悠然居项目景观及雨污水工程合同

3、附件三、《答疑及回复》

悠然居项目景观及雨污水工程答疑及回复二（2024.6.25）

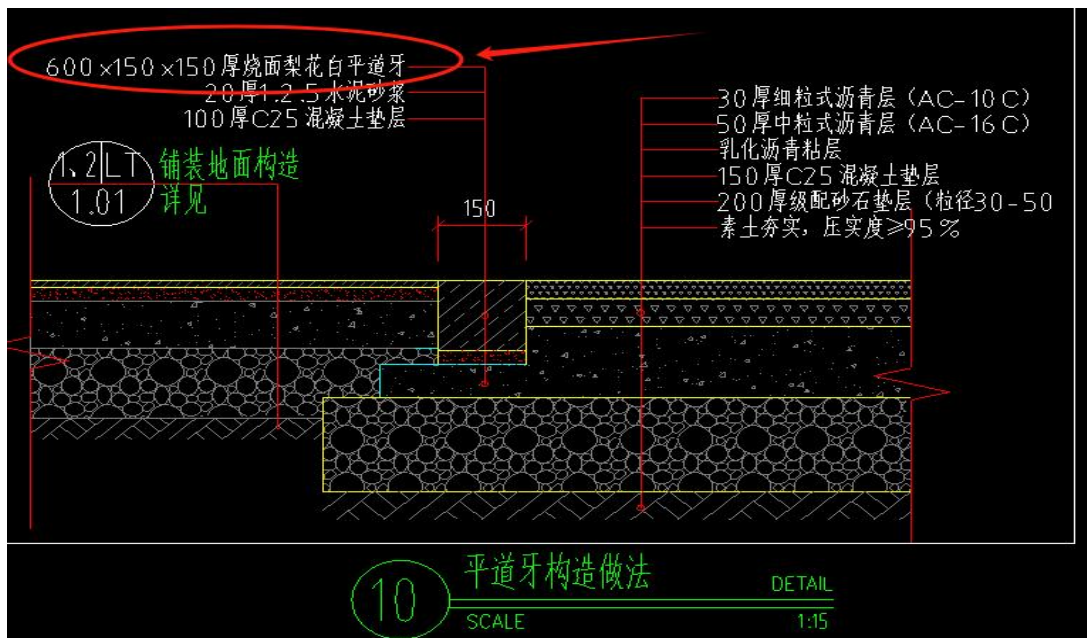
53、04 LT-1.01 通用详图一；图中沥青路道牙为平道牙，清单未见列项，请核实。

设计回复：应为

600x150x150 厚烧面芝麻黑平道牙；成本对应修改

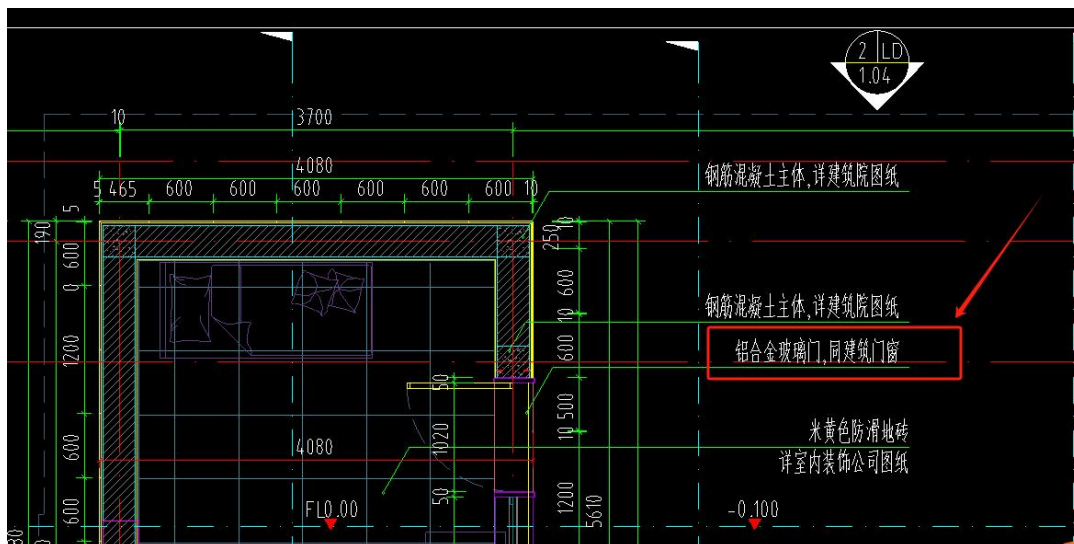
54、03 LD-1.01~1.08 南入口门楼详图；请提供玻璃金属门意向图。

设计回复：与建筑主体门窗材质，系列规格，颜色一致。

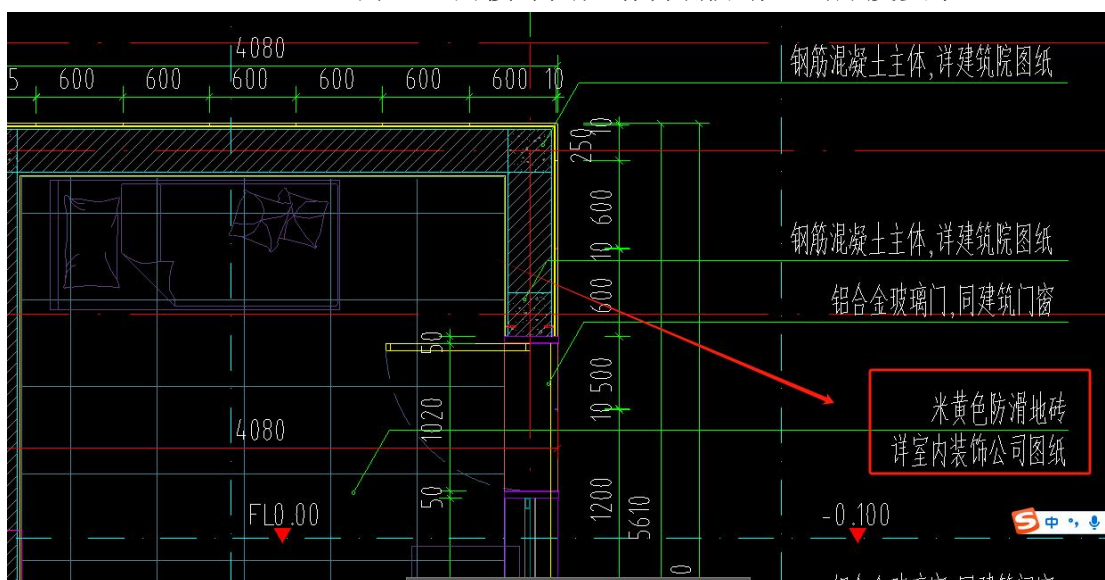
55、03 LD-1.01~1.08 南入口门楼详图；请明确防滑地砖厚度要求。

设计回复：10mm 厚。

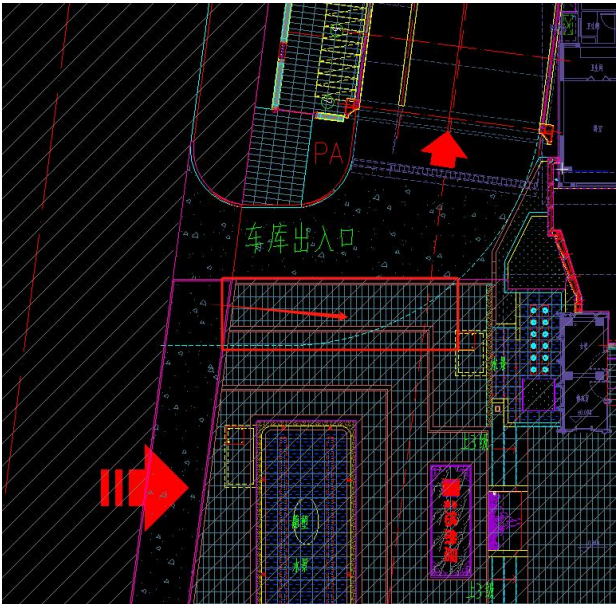
63、请提供西大门前场车库通道部分铺装拆改范围图，以及拆除垫层厚度；并补充清单列项。

工程成本结合回复：车库入口铺装改造范围见下附图红框内箭头示意内容，拆除垫层厚度为 150mm。

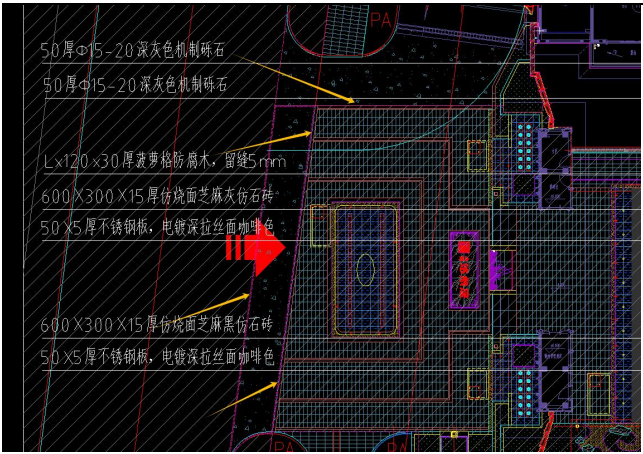
100、LP-1.01~1.07 大区景观设计总平面图，请明确黄色箭头所指处是否需铺设花岗岩道牙，

设计回复：此处涉及 拆改，需要后期敷设

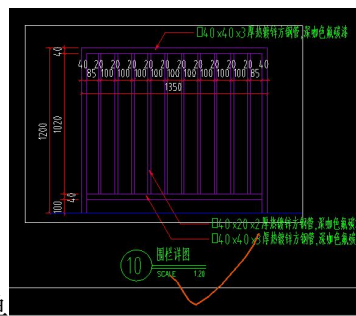
107、LD3.11, 剖面图五, 100*30*2 不锈钢管清单漏项, 请补充清单

成本回复：清单已修改

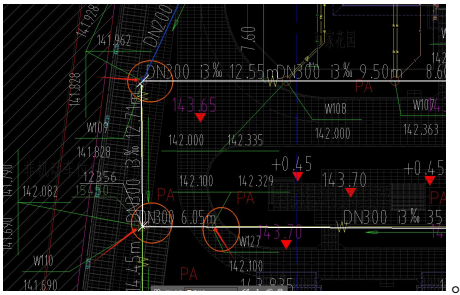
135、SS-03 南入口水景给排水详图，请明确此配件是否需要安装（图例显示图纸无布置图），若需

设计回复：数量按下图。

6		DN100/80闸阀	2/2	个	坑内安装
7		DN80止回阀	2	个	坑内安装
8		DN80 可曲绕橡胶软接头	2	个	坑内安装
9		DN32 不锈钢球阀, 坑内调整	2	个	坑内安装
